**DOSSIER DE DEMANDE D'AUTORISATION POUR L'EXPLOITATION D'UNE BLANCHISSERIE
INDUSTRIELLE ET D'UNE ZONE DE MAINTENANCE DESTINEES AU SECTEUR NUCLEAIRE A
SUZANNECOURT**

**REPONSE DE LA SOCIETE UNITECH SERVICES A L'AVIS
DE L'AUTORITE ENVIRONNEMENTALE RENDU LE 18
AVRIL 2019**

**UNITECH SERVICES SAS
ZA la Malvesine
Parc Avenue
13720 La Bouilladisse**

TABLEAU DE SYNTHESE SUR LES INSTRUMENTS ET LES MESURES DE CONTROLE

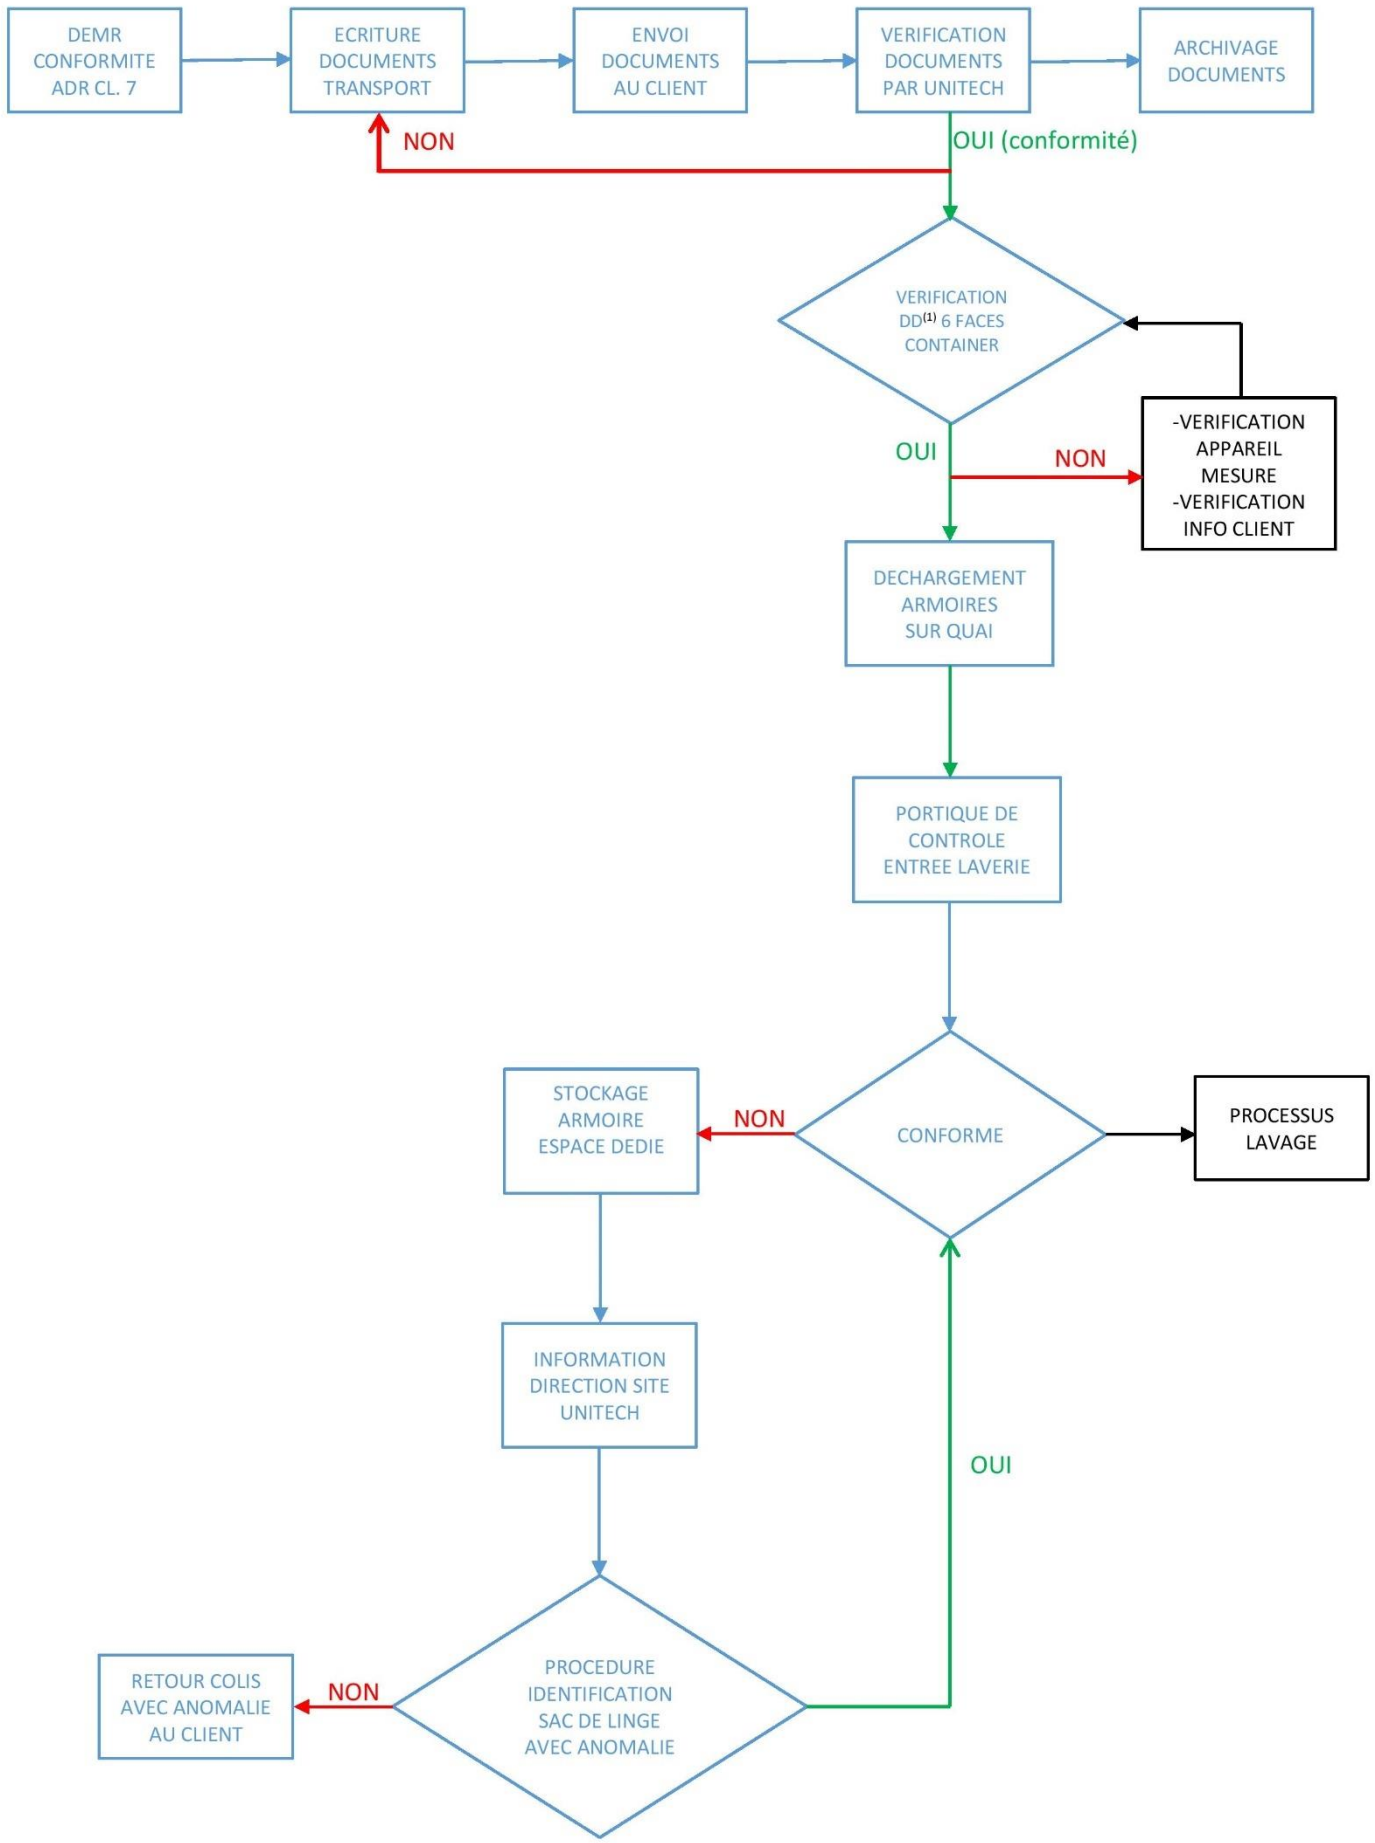
⇒ L'AE recommande à l'exploitant de préciser le processus de traitement des écarts et de la mise en sécurité du conteneur.

La liste des appareils de mesure et les contrôles déployés dans le cadre de l'exploitation de la laverie et du hall de propreté radiologique est détaillée dans le tableau présenté ci-après (pièce D : étude de dangers, page 64).

Les appareils seront maintenus et révisés par une entreprise spécialisée, conformément aux obligations imposées par les constructeurs. Ainsi, il est possible de garantir la fiabilité de la mesure, mais aussi les seuils de détection au regard des faibles niveaux de contamination à mesurer.

Les appareils seront utilisés par des radioprotectionnistes formés ou bien par des agents qualifiés sous responsabilité des radioprotectionnistes.

PLAN DE PREVENTION DES RISQUES D'INONDATIONS
DE LA MARNE MOYENNE
ATLAS DE L'ALEA

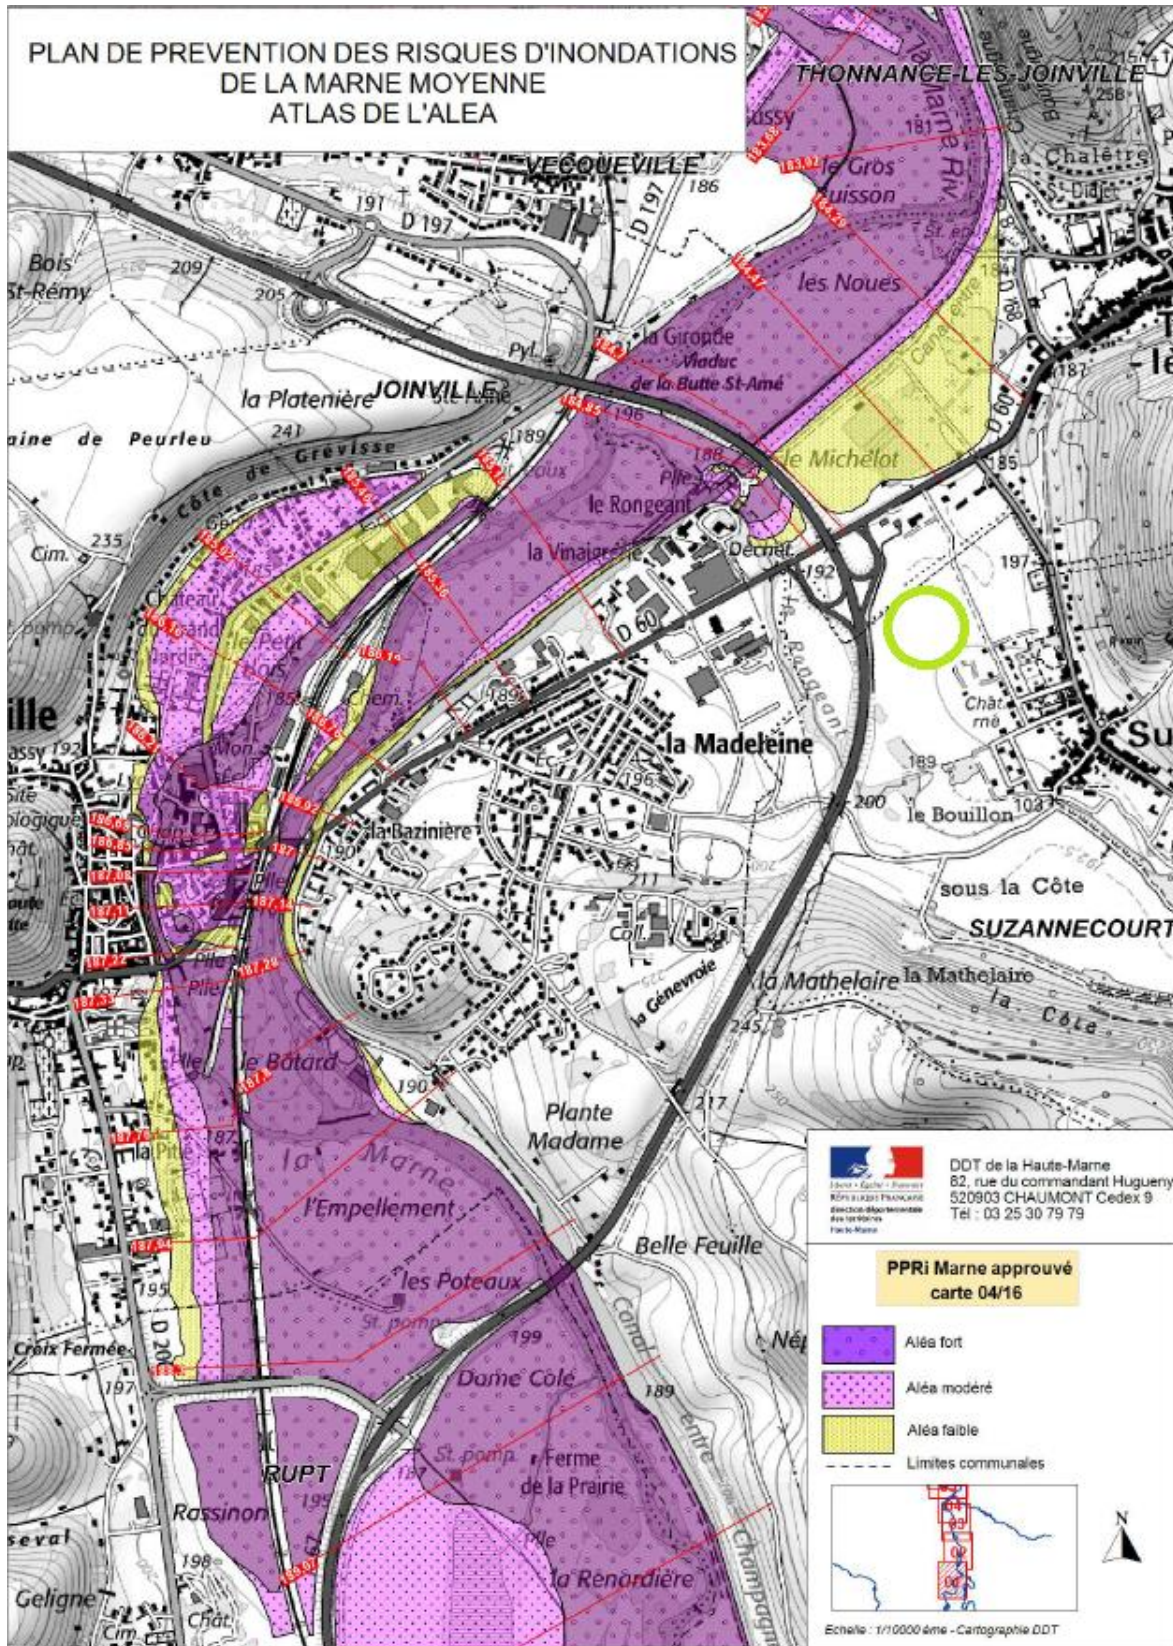
Elle s'étonne d'ailleurs que la zone d'activité où s'implantera la blanchisserie soit en zone d'aléa fort d'inondation par remontée de nappe et sur une Zone naturelle d'intérêt écologique, faunistique et floristique (ZNIEFF).

⇒ **L'AE souhaite que l'exploitant complète son dossier par la production de la justification environnementale du projet après réalisation d'une analyse multicritères de différentes solutions alternatives au regard des impacts du projet sur l'environnement et la santé humaine (article R. 122-5, II, 7^e du Code de l'environnement).**

En premier lieu, il pourra préalablement être rappelé que le site d'implantation du projet de laverie n'est situé dans aucune des zones de risque identifiées par le plan de prévention des risques d'inondation de la Marne moyenne approuvé par arrêté préfectoral du 14 janvier 2014.

En effet, les éléments cartographiques extraits de ce plan (mis à disposition du public sur le site internet www.haute-marne.gouv.fr) démontrent que le périmètre est situé hors des zones de risque (première carte ci-dessous), et exclue de toute zone d'aléa (deuxième carte ci-dessous).

Le site d'implantation de l'installation d'Unitech n'est donc exposé à aucun risque courant d'inondation.

Fig. 21. Situation géographique du site de Joinville par rapport aux principaux sites EDF et de stockage de l'ANDRA

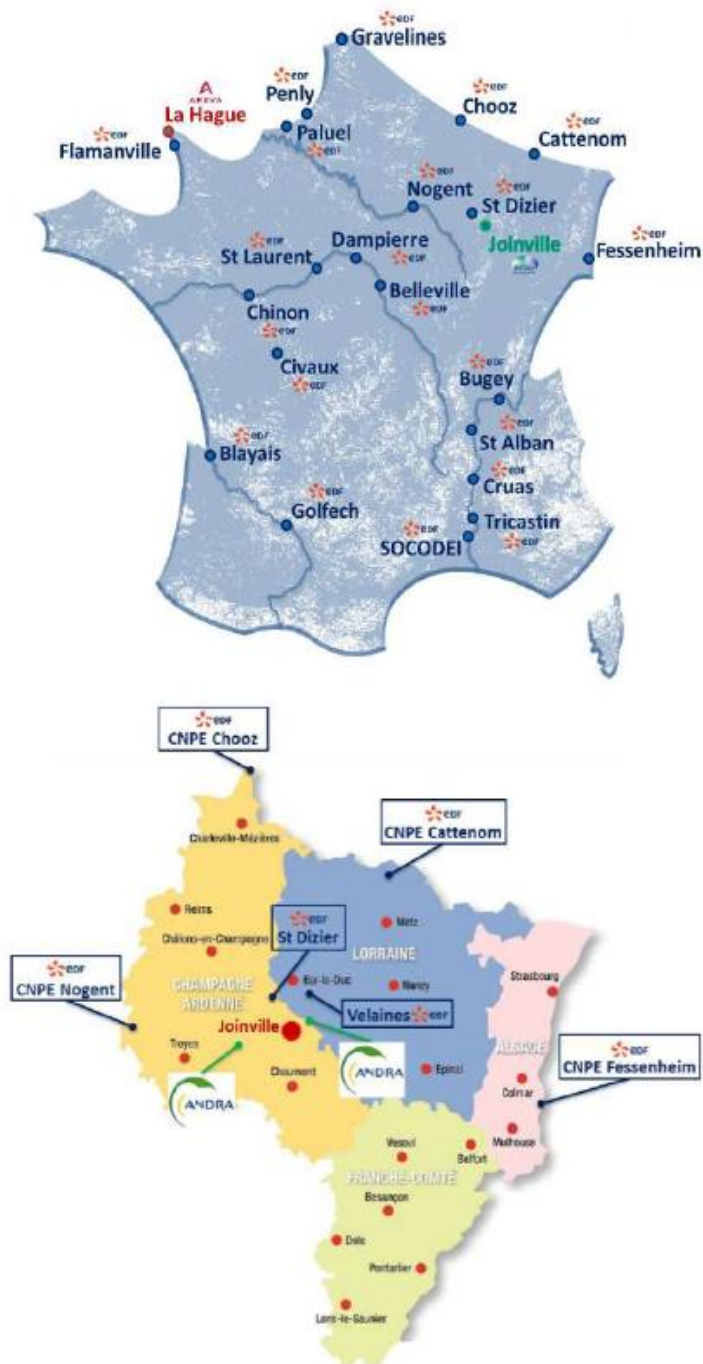
L'AE estime que l'analyse multicritères réalisée par l'exploitant n'est pas réellement une justification environnementale du site retenu ou du choix de regroupement du linge sur un seul site :

- Il ne prend en compte que les sites existants avec leurs performances actuelles, sans se référer à un investissement nouveau, aux performances optimisées, comme le projet ;
- Il prend en compte a contrario des critères non environnementaux et n'évalue pas l'impact sur le milieu local.

Elle considère que d'autres sites auraient pu répondre aux critères avancés par l'exploitant pour justifier de l'implantation choisie.

Dès lors, l'AE juge la justification environnementale du projet sommaire quant à la décision de regrouper le linge de différents clients sur un même site et au choix du site d'implantation.

- Site retenu de Suzannecourt : l'emplacement projeté sur la commune de Suzannecourt se situe au centre d'une vaste région comprenant de nombreuses installations nucléaires. L'ensemble des installations situées dans le quart nord-est de la France sont distantes de moins de quatre heures du projet.

Cette proximité permettra une importante réduction des émissions de gaz à effet de serre comparativement avec les scénarios de référence alternatifs étudiés en Normandie et dans le Sud du territoire, et permettra par là même de réduire les risques d'accidents dans le cadre du transport des linges.

Les éléments cartographiques présentés ci-dessous témoignent de l'emplacement privilégié du site de Suzannecourt.
